**Planfeststellungsverfahren für das Bauvorhaben ABS/NBS Stuttgart - Singen -  
Grenze D/CH, Abschnitt Nord PfA 1 - Pfaffensteigtunnel, geschlossene Bauweise  
(Geschäftszeichen: 59170-591ppw/119-2024#002)**

Einwendung

## ***Ungenügender Brandschutz im Pfaffensteigtunnel***

Abb. 1: Interpolation der Verrauchungszeiten für den Pfaffensteigtunnel und die verengten S21-Tunnel aus den Werten internationaler Fachartikel.

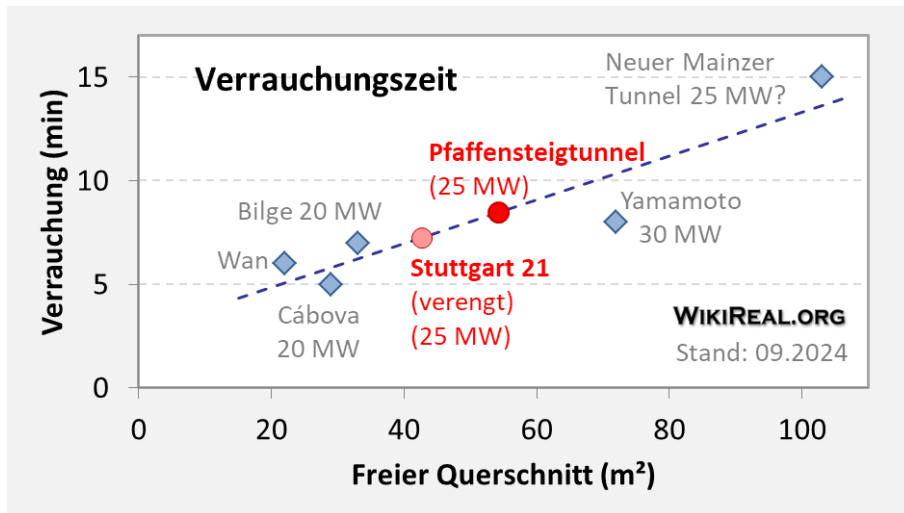
In Ermangelung von Verrauchungszeiten von Seiten der DB soll aus Literaturwerten eine Abschätzung getroffen werden.<sup>16</sup> Es ergeben sich 8-9 Min. (Pfaffensteigtunnel) und 7-8 Min. (S21-Tunnel).

**Antrag 6:** Die Vorhabenträgerin möge im Bestreitensfall der hier abgeschätzten Verrauchungszeiten eine nachvollziehbare, den anerkannten Regeln der Technik genügende Ermittlung der Verrauchungszeiten des Pfaffensteigtunnels und der verengten S21-Tunnel liefern.

Abb. 2. „Worst credible“-Szenarien am Beispiel der verengten S21-Tunnel. Szenario 1: Ein Querschlag vom Feuer bzw. Rauch blockiert. Szenario 2: Feuer am Zugende, die Passagiere müssen vor dem Querschlag einen Engpass durchströmen (vgl. auch Abb. 3).

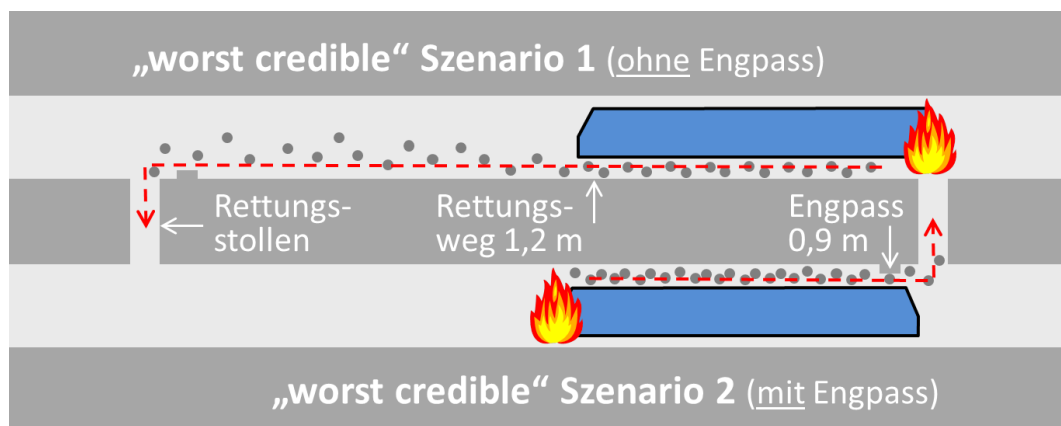
Damit wird bestätigt, dass das „worst credible“ Szenario maßgeblich ist, das bspw. auch der vfdB verlangt.<sup>10</sup> Für Stuttgart 21 wurden vom Autor bisher zwei relevante „worst credible“ Szenarien identifiziert, die die jeweils längsten Evakuierungszeiten liefern:<sup>11</sup>

Für den Fehmarnbelt-Tunnel wurde bspw. das „worst credible“ Szenario 1 als „plausibles »worst case«-Szenario“ angesetzt.<sup>12</sup> Dies wäre auch für den Pfaffensteigtunnel anzusetzen, sofern hier nicht auch noch einengende Einbauten wie bei den S21-Tunneln hinzukommen.

**Antrag 7:** Die Vorhabenträgerin möge darstellen, was als „worst credible“ Szenario für den Pfaffensteigtunnel anzusetzen ist. Sind auch hier die „worst credible“ Szenarien 1 und 2 (Abb. 3) relevant, oder nur 1? Sollte die Vorhabenträgerin sich hierzu nicht äußern, möge das EBA darlegen, inwieweit die vorgelegte Planung ein „worst credible“ Szenario berücksichtigt, bzw. wie die vom DZSF formulierten Anforderungen an die zu berücksichtigenden Szenarien erfüllt sind.

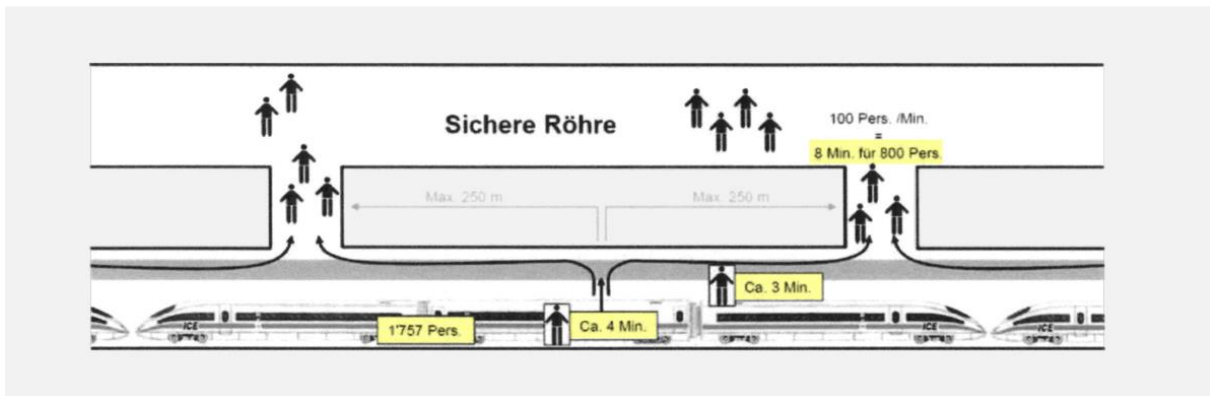
Die vermeintliche Unabhängigkeit der Selbstrettung von der Personenzahl bzw. widerspricht den Grundsätzen der Brandschutzplanung. Man vergleiche die übliche Personenobergrenze für Veranstaltungsräume. Auch die DB setzt ganz selbstverständlich einen mit der Personenzahl steigenden Zeitbedarf der Evakuierung an (s.u. Abb. 3: „100 Pers./Min.“ durch eine Fluchttür eines Querschlags).

bspw. vom „Brandschutzleitfaden für Gebäude des Bundes“ für Gebäude der „Eisenbahnen des Bundes“ angesetzt.<sup>16</sup> Und auch die DB arbeitet mit dieser Methode für Stuttgart 21 (s. nachf. Abb. 3).<sup>17</sup>
